# パナソニック商品情報

2026年3月号

# ハウジング商品連絡

内装ドア ベリティス引戸用の美和ロック錠 鎌錠形状変更のご連絡

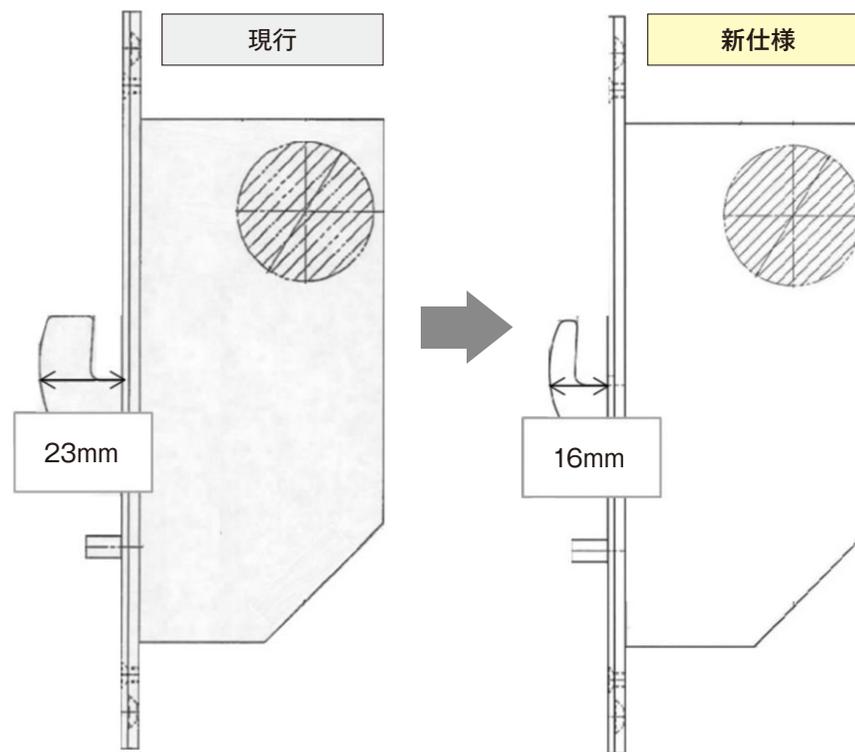
内装ドア 引戸のオーダーにラインアップしてある美和ロック錠の鎌錠（錠をかけた際に飛び出る部位）部の形状変更を行います。

鎌錠の飛び出しが23mmから16mmに変更になります。

鎌錠受け部材や錠本体などその他仕様に変更はございません。

扉加工内容も変更ございませんので、シリンダーやサムターン・表示部も変更の必要はございません。

幅45cm/幅60cm共用 フロントオープンタイプ食器洗い乾燥機専用部材  
排水接続キット N-KH52 新発売のご連絡

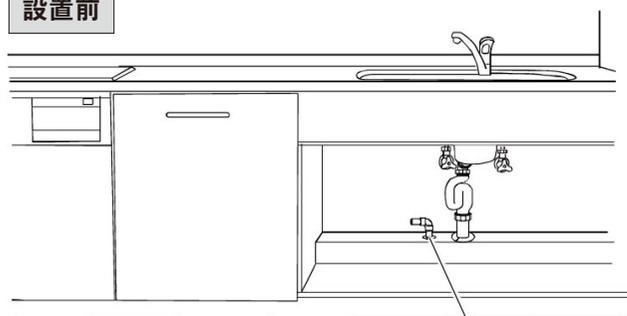
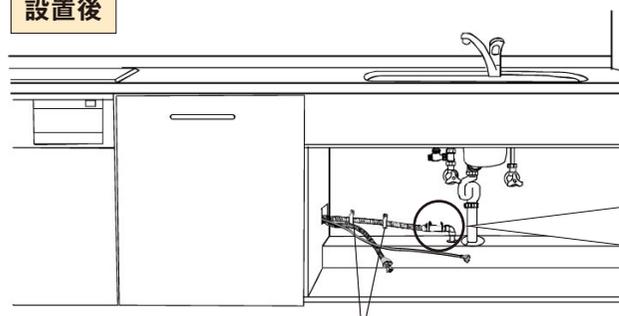
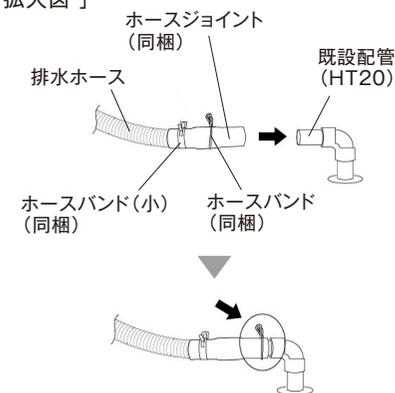
- 新築・リフォームいずれの場合でもご使用いただけます。  
食洗機の隣接キャビネットに排水配管（HT20）が既設されている場合、N-KH52を使用することにより、
  - ・当社フロントオープンタイプ（HT40仕様）をHT20配管へ接続可能となります。
  - ・プルオープンタイプのHT20配管と合わせることが可能となり、現場管理が容易となります。

排水ホースのたるみが無いように勾配をとり、市販のサドルなどで固定

「エアコン用 電源切替ボックス」(15A/20A用) 発売のご連絡

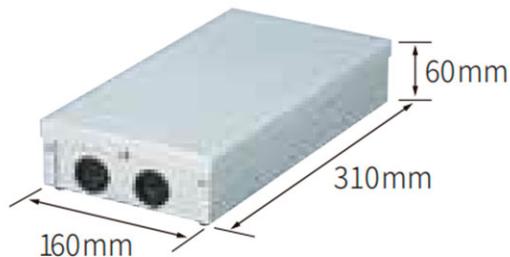
※品番のみ変更  
価格・外形寸法等の変更はございません。  
※現行品(CF-BE20)は、在庫限定品(在庫限り)の取り扱いになります。

### 環境配慮梱包変更のご連絡 (ソリューションエンジニアリング本部 ビルディングオペレーションカテゴリ商材)

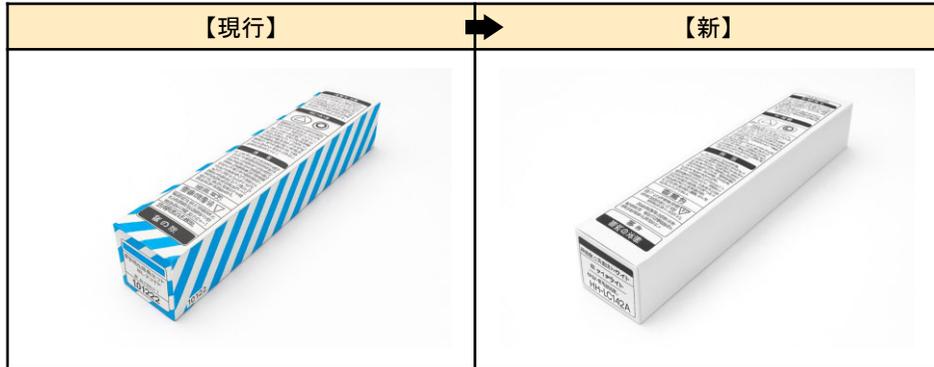
環境負荷軽減を目的に、インク使用量を低減した梱包意匠に変更いたします。
